Ministero dell' Ambiente e della Sicurezza Energetica

Commissione Tecnica PNRR - PNIEC

Parere n. 227 del 09/11/2023

Progetto	<p>Progetto di un impianto agro-fotovoltaico denominato "Porto Torres 1" di potenza di 59.276,55 kWp (40.000 kW in immissione) e relative opere connesse ed infrastrutture indispensabili, da realizzarsi nei comuni di Porto Torres e Sassari (SS)</p> <p>ID_VIP: 8106</p>
Proponente	HWF S.r.l.

Figura 8 – Estrapolazione della perimetrazione del PAI. Evidenziato in rosso la sovrapposizione del tracciato del cavidotto con l'area PAI cartografata¹⁵

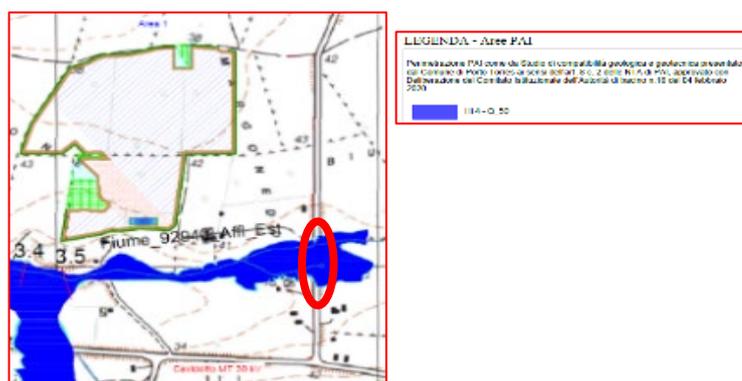
Si evidenzia che il cavidotto in uscita dall'Area n. 1 interesserà un'area classificata a **pericolosità idraulica molto elevata**, ubicata nei pressi della SP 57. In tale area il Proponente prevede che le modalità di posa in opera del cavo sono coerenti con quanto previsto dalle N.A. del PAI; l'attraversamento avverrebbe in subalveo in TOC, ad una profondità tale da assicurare che tra il fondo alveo e l'estrado del cavo interrato ci siano più di 1,5 metri di ricoprimento; il Proponente precisa, inoltre, che i pozzetti in testata all'attraversamento in subalveo ricadranno esternamente all'alveo attraversato¹⁴.

Figura 11– Impianti esistenti, autorizzati e/o in corso di autorizzazione all'interno di un buffer di 15 km²³

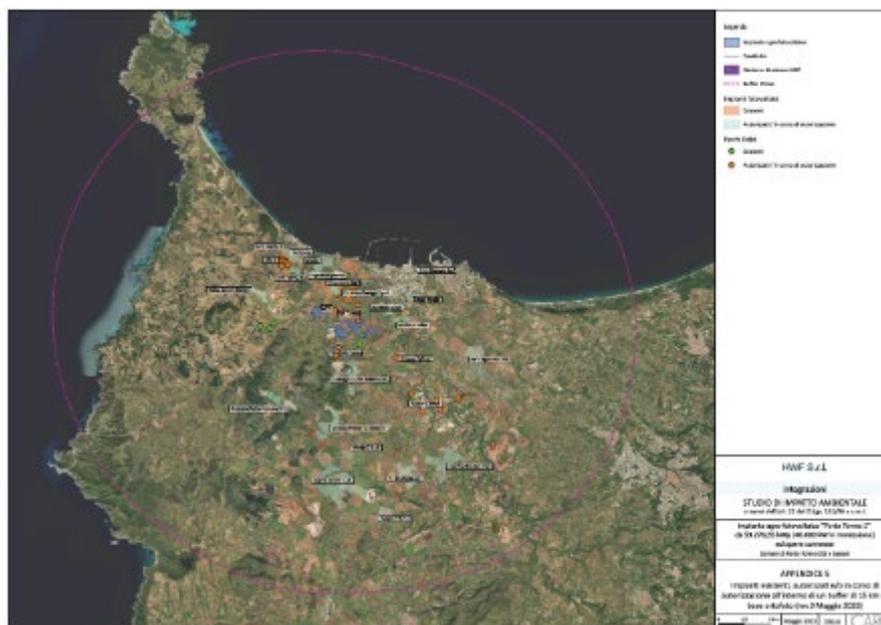
A questo, va ad aggiungersi la superficie censita dal Proponente rispetto alle iniziative FER realizzate ed in via di realizzazione, come già da questi rappresentato seppur in un raggio di 5 km. La Commissione ritiene inoltre doveroso analizzare anche il potenziale dei progetti in VIA nazionale, presentati successivamente a quello in esame e che il Proponente non ha considerato e valutato, nonostante la richiesta di aggiornamento fatta dalla Commissione nella richiesta di integrazioni. L'esito della verifica d'ufficio sul portale pubblico del MASE “Valutazioni e Autorizzazioni Ambientali”²⁴ è riportato in Tab. 5.

Infine, la Commissione rileva che la trattazione degli impatti cumulativi, oltre che incompleta in quanto mancante dell'analisi degli impianti a vario grado di realizzazione/autorizzazione, appare comunque limitata alla valutazione dell'occupazione spaziale, mentre non sono stati considerati gli aspetti relativi alla compresenza di tipologie impiantistiche differenti, da cui derivano impatti che, per talune componenti ambientali (atmosfera, qualità delle acque e dei suoli, paesaggio naturale, biodiversità, ecc.) si aggiungono, come più avanti si dirà, a quelli associabili al progetto in esame. A titolo di esempio, la presenza di impianti a tecnologia fotovoltaica può avere degli impatti sul microclima locale in quanto, cambiando la rugosità superficiale, può influire sulla velocità del vento alla quota del mozzo di impianti eolici presenti nelle immediate vicinanze con potenziali effetti di riduzione dell'energia prodotta dagli stessi eolici.

Figura 16 – Stralcio plano-altimetrico impianto utenza⁵²

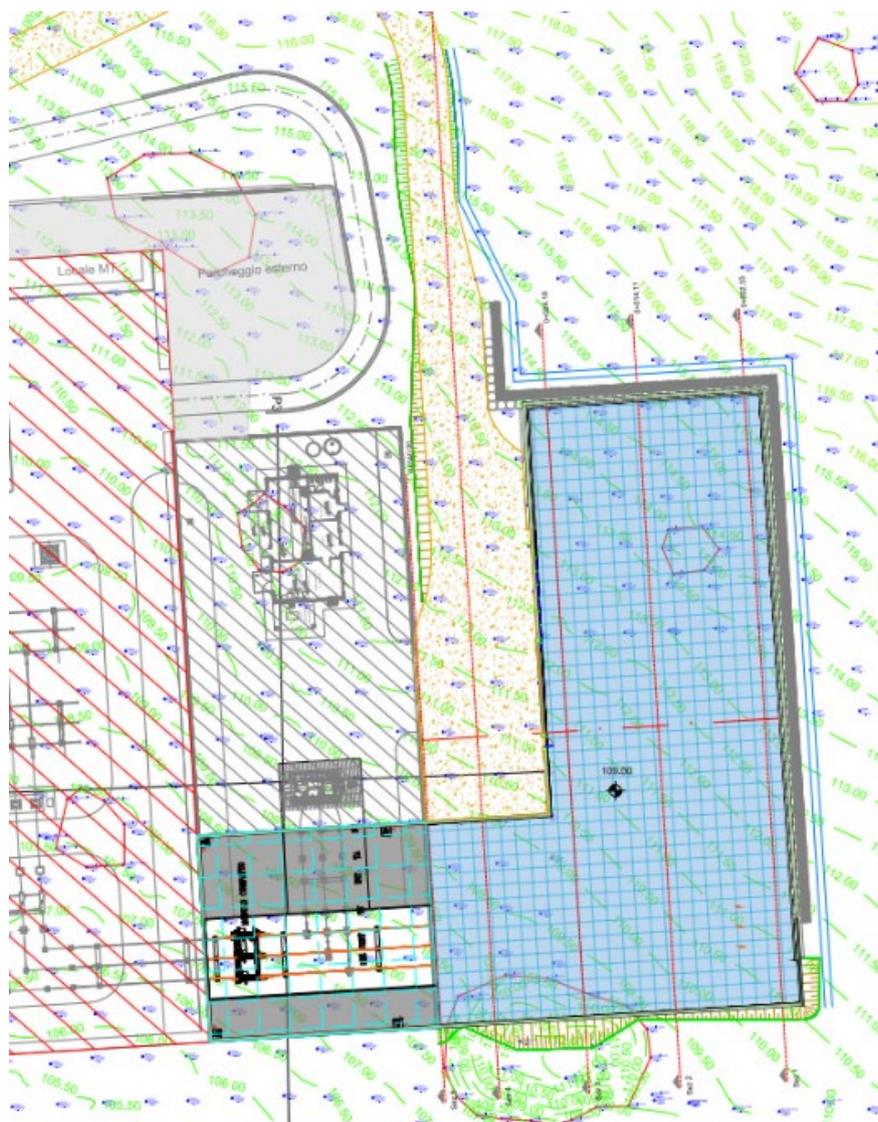
- 1) non è pianeggiante e che il profilo del terreno mostra una pendenza costante con una consistente variazione altimetrica tra il punto di maggior quota ed il minore;
- 2) la porzione a sud dell'impianto proposto, ovvero l'area caratterizzata dalla presenza di vegetazione naturale, è caratterizzata da un andamento altimetrico che evidenzia pendenze marcate (come è facilmente visibile nella sottostante immagine).

La Commissione, a tal proposito, ha elaborato in ambiente GIS, una sovrapposizione tra l'immagine di Google Satellite, i dati vettoriali forniti dal Proponente e le curve di livello che mostrano l'andamento del profilo del terreno per l'area considerata. La Commissione rileva infine che la rilevante superficie interessata per la realizzazione della Stazione Utanza⁵¹ (circa 2.200 m²) connessa ai 780 m² occupati dal piazzale antistante in quella porzione di territorio non pianeggiante bensì caratterizzato dalla presenza di una pendenza costante possano incidere sul deflusso superficiale delle acque.

Figura 17 – Andamento curve di livello area destinata alla realizzazione della Stazione Utente. Elaborazione della Commissione

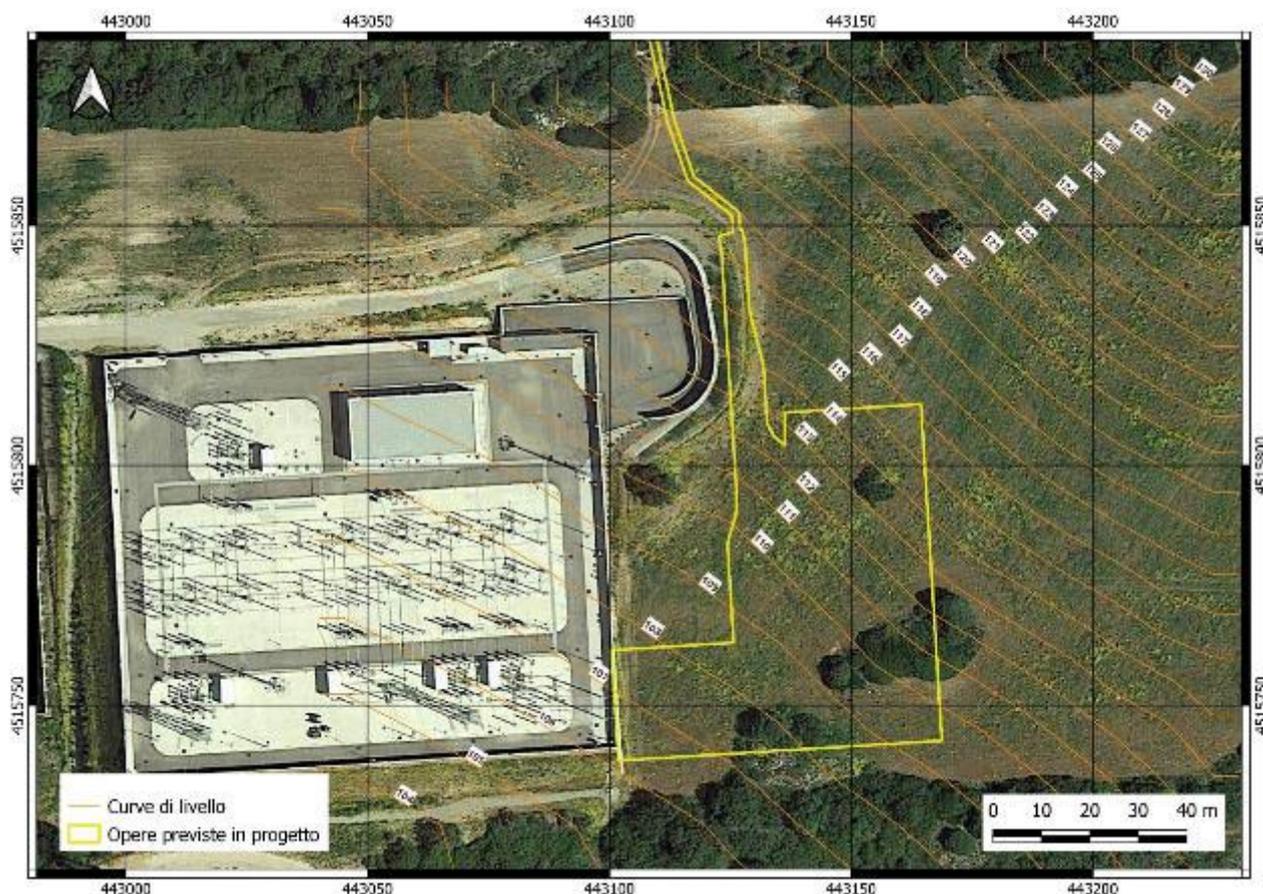
Pertanto, la Commissione, valutata la documentazione presentata e all’esito delle verifiche eseguite, tenendo conto della natura dell’opera e dei suoi potenziali impatti, ritiene in conclusione che le informazioni rese per la componente Acque superficiali e sotterranee siano approssimative, tali da non consentire una compiuta valutazione circa la compatibilità degli eventuali impatti.
